**ANÁLISE DE NÃO CONFORMIDADES DE PROJETOS NA ETAPA DE
CONSTRUÇÃO DE EDIFÍCIOS**

Monografia apresentada à Escola
Politécnica da Universidade de São Paulo,
para obtenção do título de Especialista em
Gestão de Projetos na Construção

Figura 52 – Projeto de Implantação: Térreo PCF – Arquitetura

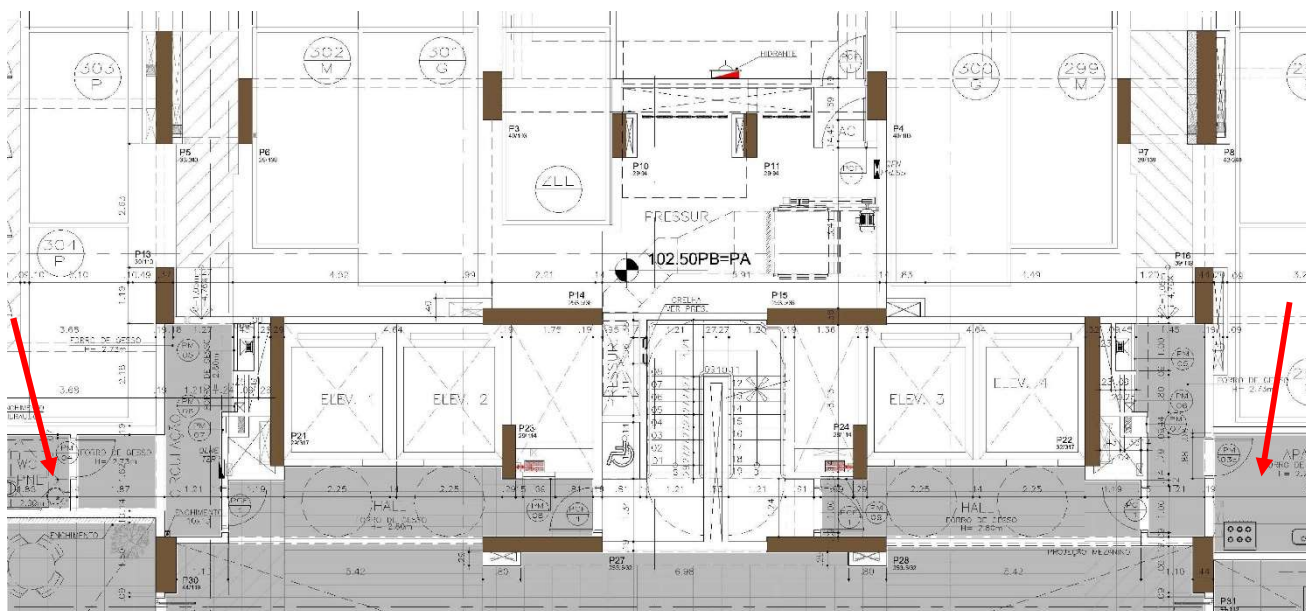
- **I2.** A demanda de carga calculada pela equipe de instalações elétricas não permitia a ligação direta do poste para o centro de medição. A concessionária solicitou a inclusão de um transformador. Para tanto, foram necessárias revisões na fachada, com a inclusão de um portão, na arquitetura e no paisagismo. No momento da alteração dos projetos, foi preciso verificar as implicações na redução da área permeável e possíveis consequências em DEPAVE, mas não houve necessidade, uma vez que o terreno ainda possuía a permeabilidade exigida.
- **I3.** A porta corta-fogo existente no térreo estava posicionada em local incorreto, pois não estava isolando a garagem da copa do salão de festas e do banheiro para deficientes (Figura 52).

Figura 53 – Projeto de revestimentos: Praça luau – Paisagismo

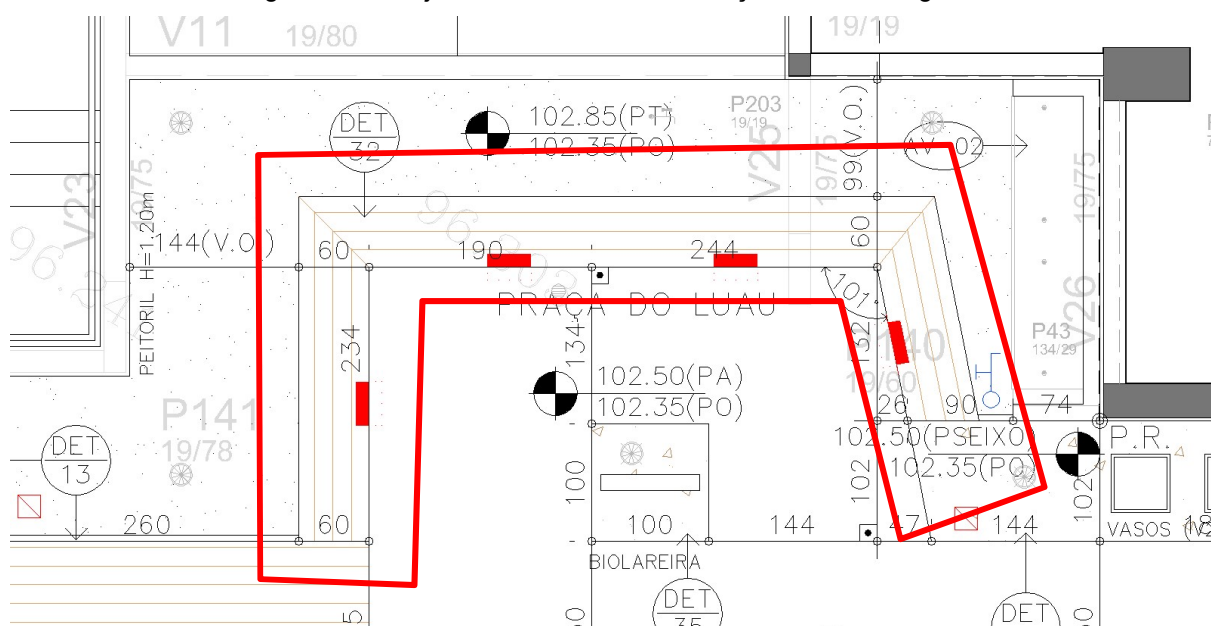
- **J4.** O projeto de paisagismo representou os bancos da área da praça do luau no projeto de revestimentos (Figura 53). Isso fez com que a equipe de engenharia entendesse que se tratava de um piso de madeira, sendo que, na verdade, o piso era de pedra.

Figura 54 – Cota Externa Arquitetura

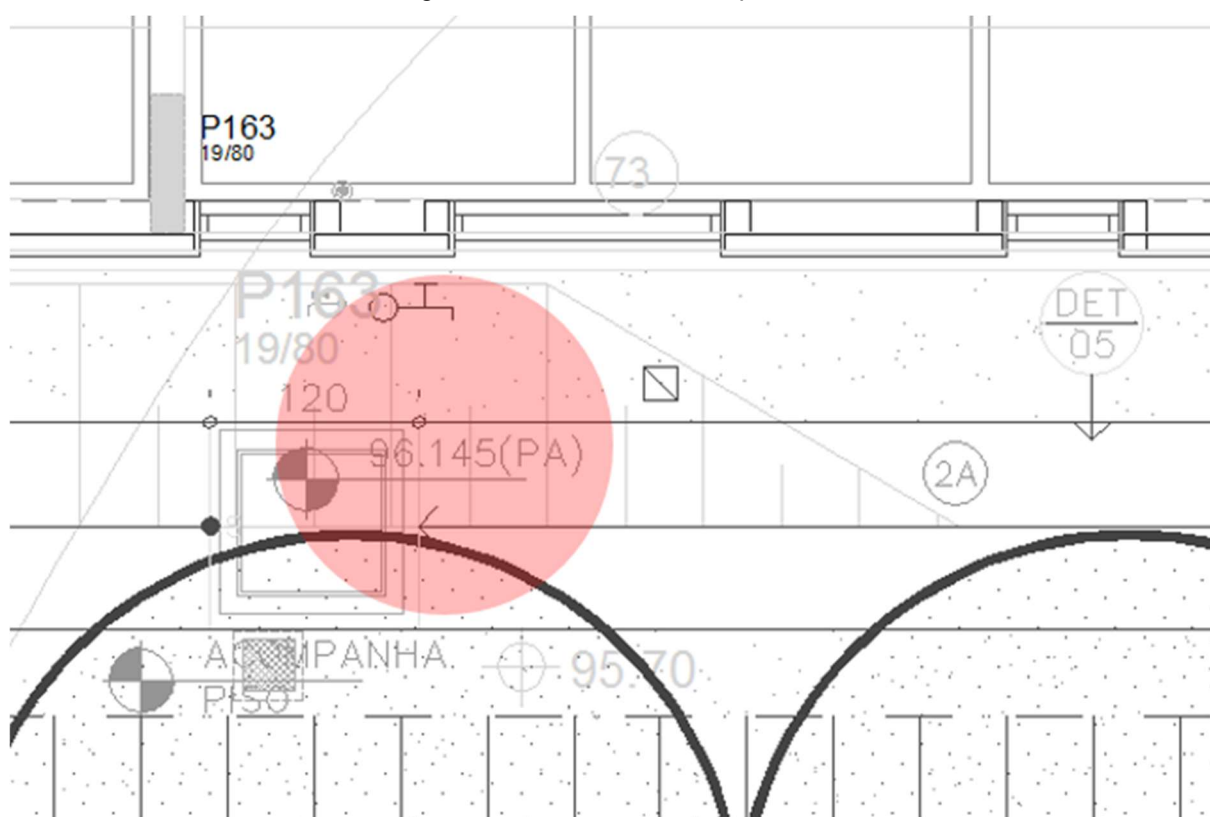
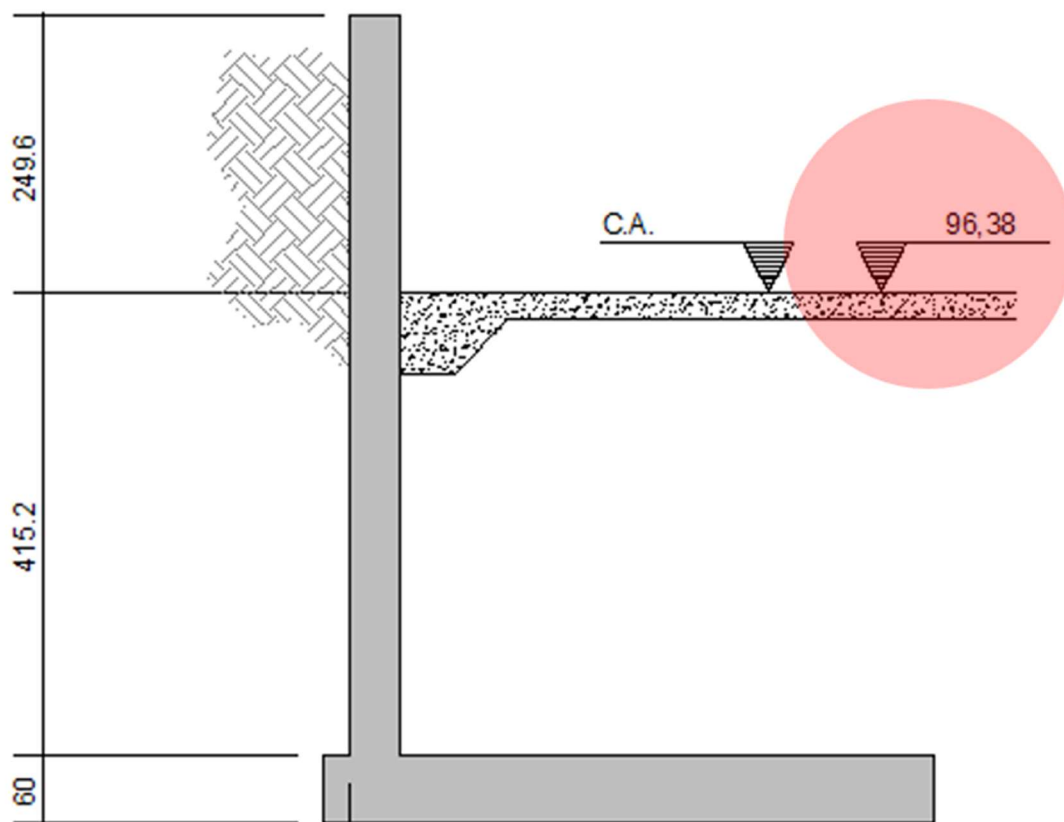
- **J5.** O levantamento de esquadrias de alumínio emitido pela arquitetura não considerava a porta do zelador e as janelas do WC da churrasqueira.
- **J6.** O dimensionamento de carga do gerador não estava considerando atendimento à ambientes essenciais, tais como casa de bombas e salão de festas.
- **J7.** A carga dimensionada para atender ao elevador no projeto de elétrica era insuficiente.
- **J8.** O projeto de estrutura considerou, no 2º subsolo, uma cortina de contenção de 6,64 metros de altura (Figura 54); todavia, o desnível existente era de 0,24 metros (Figura 55).

Figura 56 – Corte: Projeto de Fundação

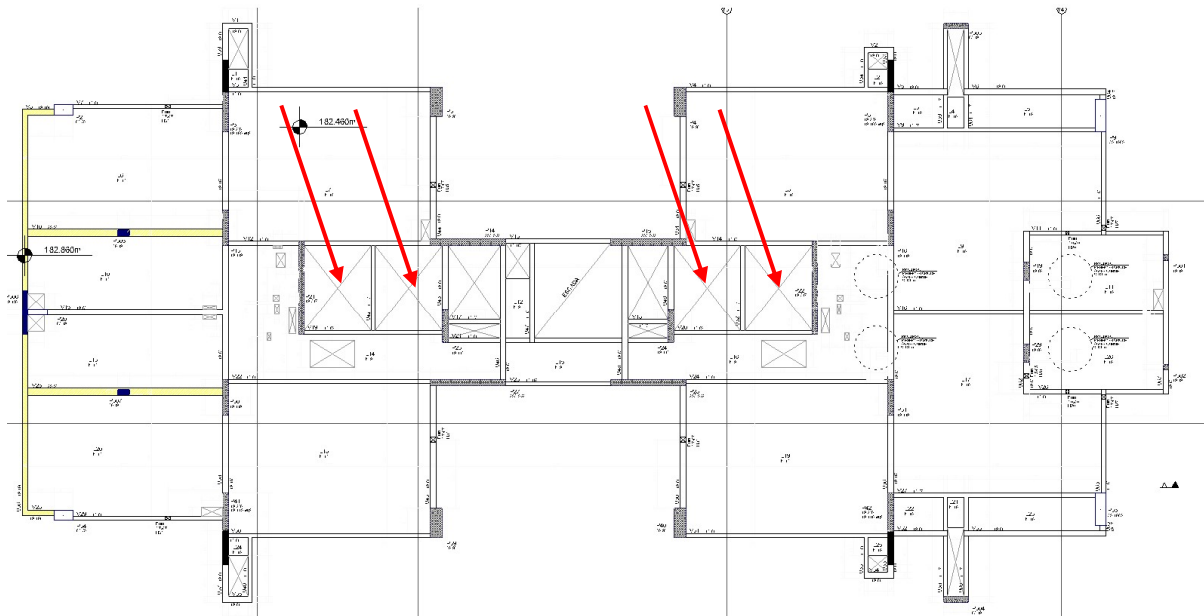
- **J21.** O projeto de estrutura não considerava uma laje para apoiar a máquina dos elevadores; no local, havia um vazio (Figura 56).

Figura 57 – Projeto da piscina – Estrutura

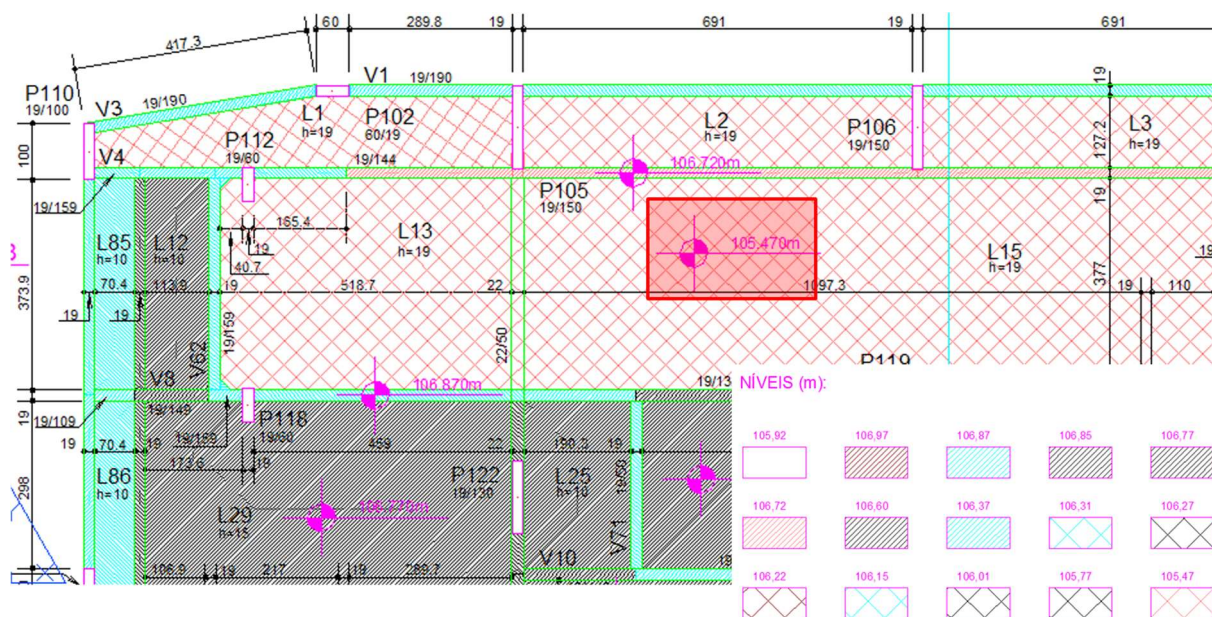
- **J22.** Para o pergolado, o projeto de paisagismo considerava uma luminária a menos do que o necessário.
- **J23.** A nomenclatura da cortina (PC1 a PC137) estava incorreta e não foi localizada pela equipe de campo.
- **J24.** A equipe de paisagismo considerava, além do projeto, uma tabela com o levantamento das espécies a serem plantadas. Entretanto, a quantidade de *Ixora Coccinea* somava nove na tabela, mas, no projeto, havia 68.
- **J25.** O projeto de paisagismo considerava uma chamada para o detalhe 31, mas esse detalhamento não existia.
- **J26.** O projeto de estrutura considerava a cota do fundo da piscina como sendo 105,47; no entanto, os pilares da piscina estavam na cota 105,92, aflorando no piso (Figura 57).
